LEVANTAMIENTO DE OBSERVACIONES DEL MINISTERIO DE ENERGÍA Y MINAS (MINEM)

INFORME DE EVALUACION N° 212 -2020-MINEM/DGAAH/DEAH

Servicio de Consultoría para la elaboración de los Planes de Rehabilitación de 12 sitios impactados por las actividades de hidrocarburos en la cuenca del Río Tigre

Levantamiento de Observaciones Sitio S0125 (Sitio 1), S0127 (Sitio 5 y 6) y S0128 (Sitio 3)

Figura 1. Descarga de Bajial en los sitios S0125-S0127-S0128
 Elaboración: Consorcio ECODES VARICHEM/FONAM-Fondo de Contingencia, 2020.

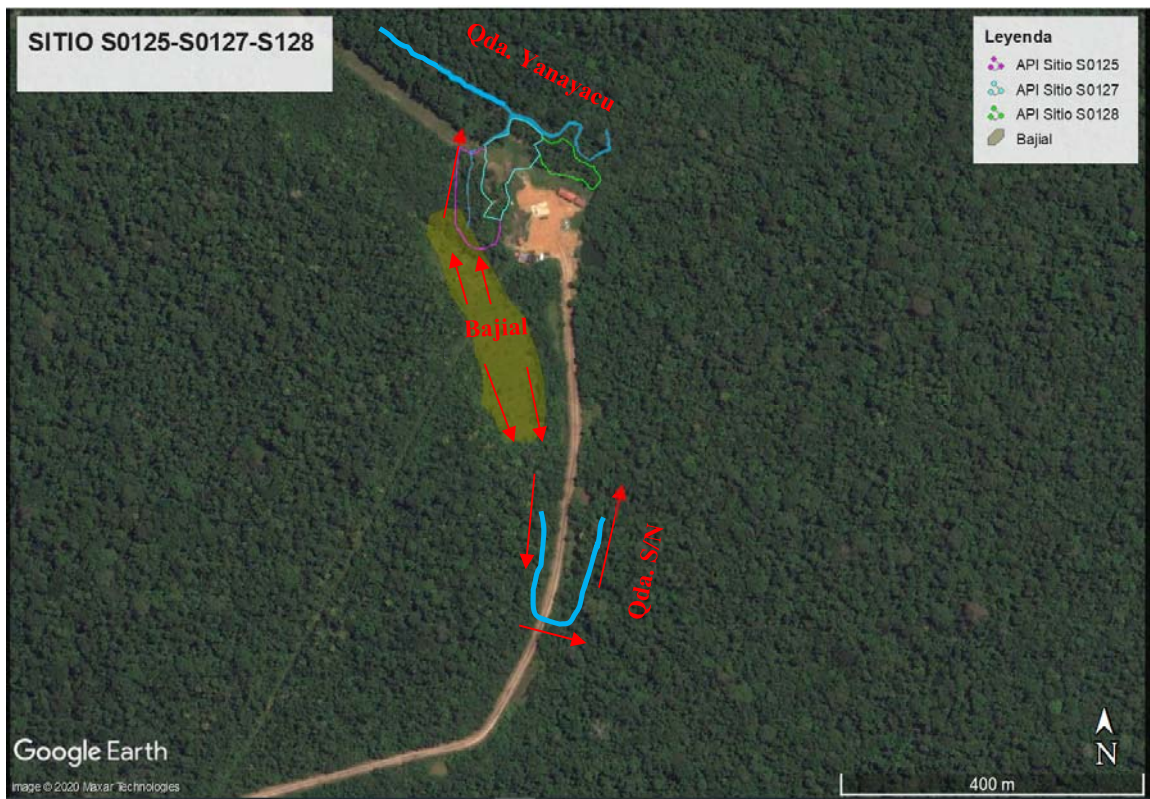
- (ii) Precisar las características del “bajial” colindante al Sitio S0125, S0127 y S0128 situado al lado oeste y sur del sitio S0126, tales como: dirección de flujo de descarga, (la información deberá ser concordante con la respuesta de la Observación N° 3 que se presente en atención a lo observado en el Expediente del PR del sitio S0126 (Sitio 2), límites de su extensión (área y profundidad), volumen promedio, afluentes y desembocadura del bajial.

- (i) En el **Anexo Obs. (i)**, se presenta el estudio hidrológico, en este se presenta el mapa solicitado y se describe las características hidrológicas del sitio.
- (ii) En el **Anexo Obs. (ii)**, se presenta el mapa del sitio, asimismo en la figura se presenta las características del bajial.
- El bajial tiene salidas hacia el lado norte, para la quebrada Yanayacu y hacia el sur, hacia una quebrada que drena hacia el este tal como se observa en la Figura 1.
 - No fue factible medir la profundidad promedio debido a que presenta muchas plantas herbáceas, pero se estima una profundidad promedio de 1,20 metros.
 - Los volúmenes promedio de descarga están en función a la temporalidad, se tiene datos de medición de temporada seca de la descarga hacia la quebrada Yanayacu (3,77 l/s) y hacia la quebrada que va hacia el este (24,12 l/s).

Figura 8. Mapa de isconcentraciones Fracción de Hidrocarburos F2
Elaboración: Consorcio ECODES VARICHEM/FONAM-Fondo de Contingencia, 2020.

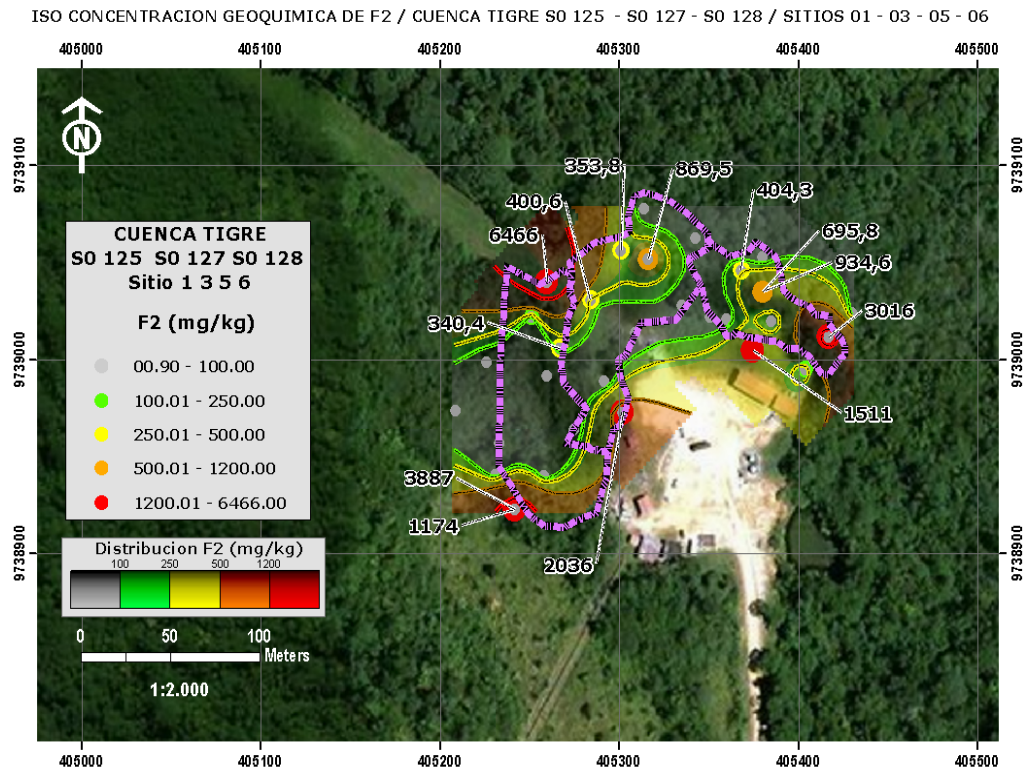
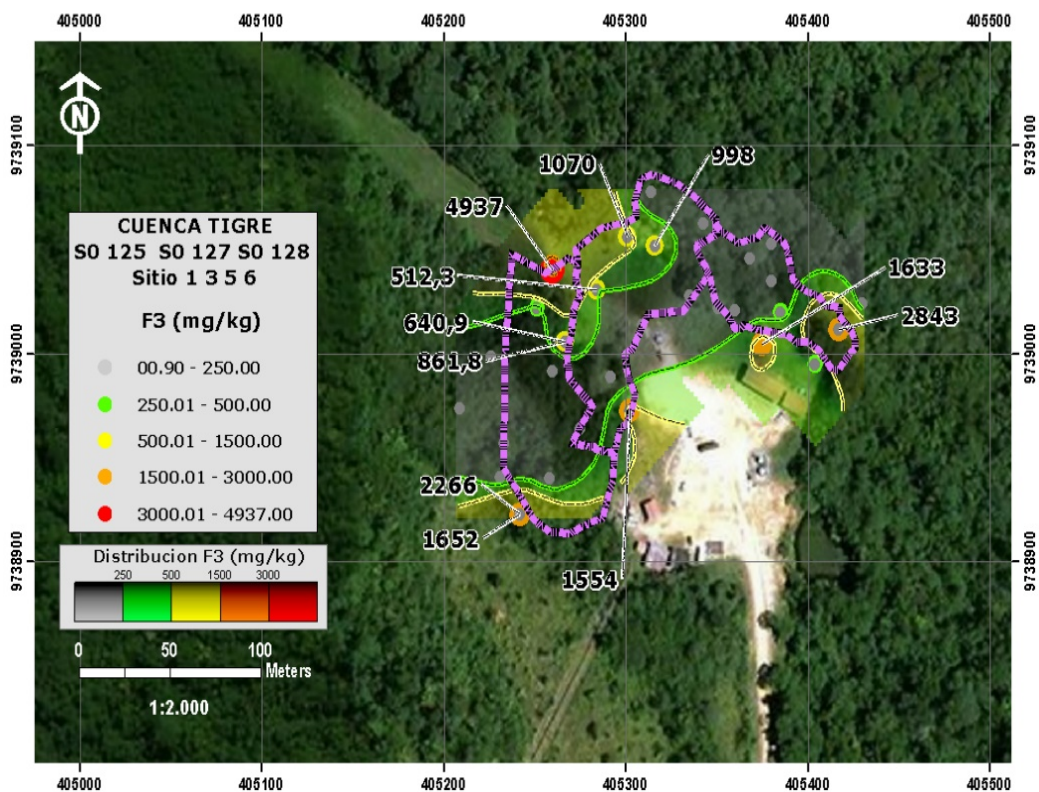
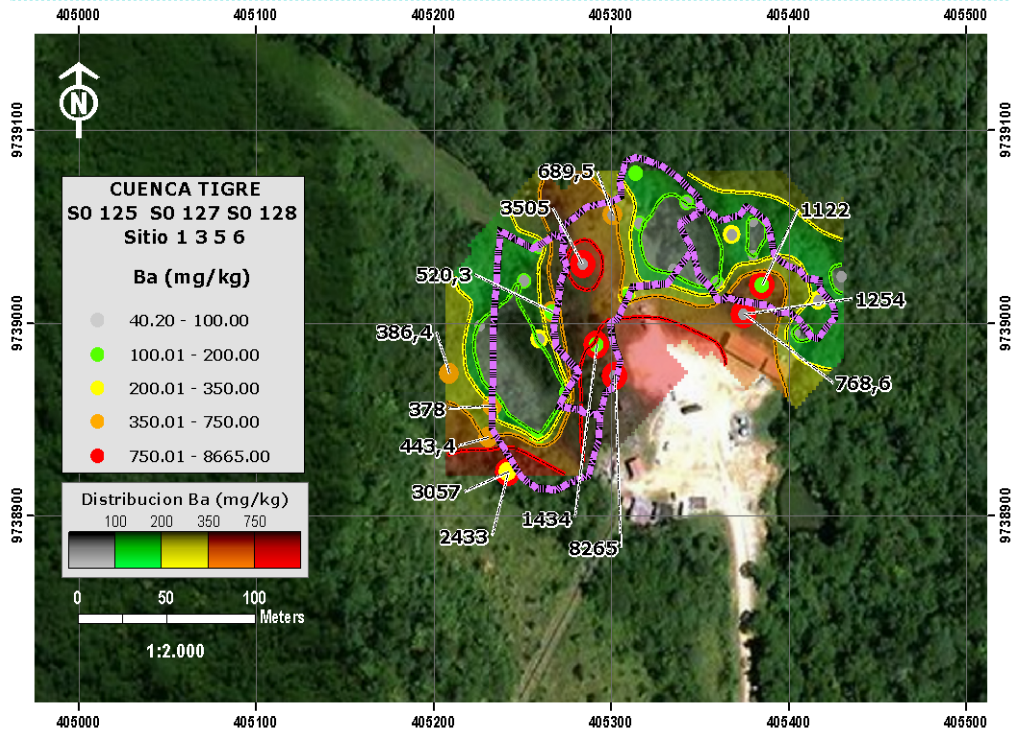
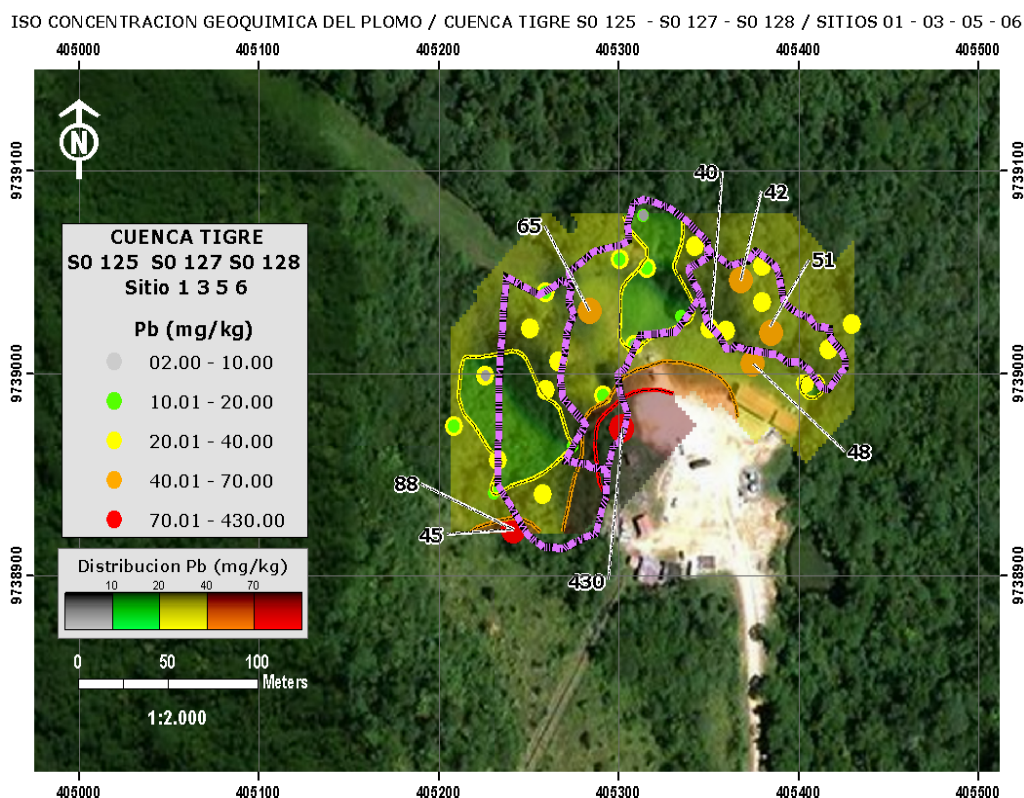
- (ii) Realizar la interpolación de las isoconcentraciones, a diferentes profundidades; asimismo, deberá indicar la metodología de interpolación empleada, presentando el sustento de su elección, incluyendo los resultados del muestreo complementario en función a la Observación N° 8.

- (iii) En atención a lo indicado en el Numeral (ii) de la presente Observación, deberá corregir los mapas S0125-S0127-S0128-CEV-RE-01B1, S0125-S0127-S0128-CEV- RE-01B2, S0125-S0127-S0128-CEV-RE-01B3 y S0125-S0127-S0128-CEV-RE-01B4, en los cuales deberá:

- Se presentan las gráficas según solicitud con los valores de las estaciones de muestreo.
